ウズベキスタン国
ザラフシャン風力発電事業（海外投融資）
環境レビュー

ウズベキスタン国ザラフシャン風力発電事業
(海外投融資)
環境レビューワーキンググループの論点

ウズベキスタン国ザラフシャン風力発電事業
(海外投融資)
環境レビュー

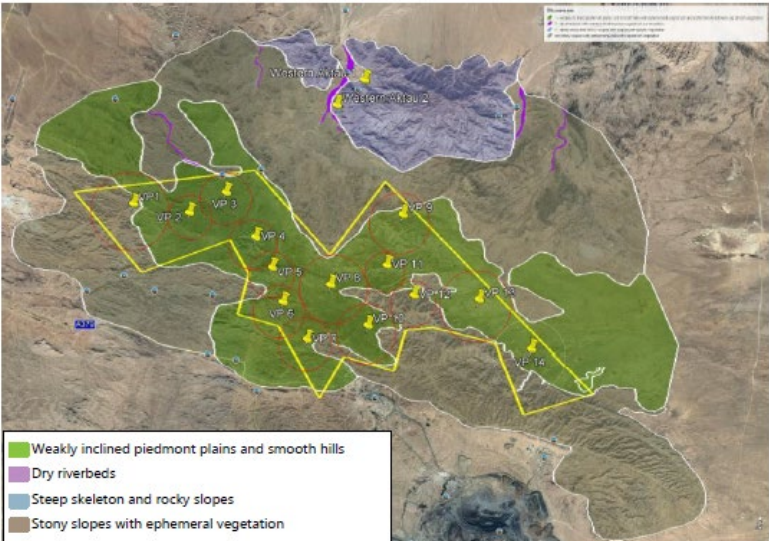
6.	p.2	ESIA では 2021 年春まで調査が行われており、最終結果は最終報告書に記載するという記述が多々ありますが、この調査は終了しているのでしょうか。影響評価に関して、新事実や変更点等はあったのでしょうか。最終報告書はいつ頃公開予定でしょうか。（質）	米田委員	<p>最終報告書作成に必要な調査は終了しています。最終報告書は現在スポンサーが取りまとめており、早ければ 2021 年 12 月までには公開できるものと見込んでおります。代表的な変更点は以下のとおりです。</p> <ul style="list-style-type: none"> ● 生態系（鳥類）：鳥類調査の結果、IUCN の分類において NT 以上に該当する種が追加で 1 種確認され合計 13 種となった。（環境レビュー方針の鳥類の表の NO.13 が追加で確認された種。）また、風車・送電線への衝突リスクに対する緩和策の更新が行われた。（環境レビュー方針は、上記変更点が反映された内容。） ● 生態系（その他）：コウモリのねぐらが WTG の基礎やアクセス道路域外で調査により確認された（評価、緩和策等に変更なし）。その他、植生損失に対する在来種による再植面積の提示等、緩和策の内容がアップデートされた。 ● 建設労働者の人数：最新の EPC コントラクターによる試算では、建設労働者は最大で 700 名となり、半数は地元から雇用される予定。 ● 建設労働者用宿泊設備、工事中的水供給方法、工事中的排水処理方法：各項目について、2 案提示されており、EPC コントラクターにより検討がなされている。（建設労働者用宿泊設備の 2 案の詳細は、No.13 の回答参照。水供給は外部からの搬入もしくは井戸水の 2 案、排水は処理設備の導入もしくは処理業者による処分の 2 案が検討される。） ● 女性・障害者への雇用機会の提供：女性のフォーカスグループミーティングでは女性から雇用に対する関心表明があり、障害者支援の NGO との協議では障害者の雇用機会の少なさについて意見が出たため、雇用の際には女性と障害者への雇用機会を提供する旨が緩和策として追加された。 ● 風力発電設備の運搬ルート：カザフスタンのアクタウ港経由での運搬から生産地の中国から陸路での運搬に変更となったが、影響評価結果への変

NO.	該当ページ	事前質問（質）・コメント（コ）	委員名	回答
				<p>更はない。</p> <ul style="list-style-type: none"> シャドーフリッカー：評価対象地点が1か所追加され、10箇所から11箇所となった。追加された1件（下図赤丸部分）もIFCのEHSガイドラインに示された基準を超過するため、当該構造物最寄りの風力発電機（WTG）にもシャドーフリッカーモジュールが備え付けられ、特定の日にと時間にシャットダウンする緩和策が取られる。（騒音についても追加地点で影響評価が行われているが、供用時の騒音は基準値未満となる結果であった。） 
7.	レビュー方針 p2	<p>環境許認可の条件の一つとしてある「事業による廃棄物を運搬するための業者と契約する。」について、もう少し正確な訳・説明にした方がよいのではないのでしょうか？ウズベキスタン政府は、廃棄物処理について国内の適切な事業者との契約を条件としている背景に何か特殊な理由があるのでしょうか？ （コ）</p>	林委員	<p>環境許認可の条件は、認可を受けた業者を通じて適切な廃棄物処理を行うという事であり、特殊な理由はありません。レビュー方針のご指摘の箇所については、「プロジェクトにより発生した廃棄物は廃棄物処理の認可を受けた企業を通じて適切に処分する」と修正させていただきます。</p>
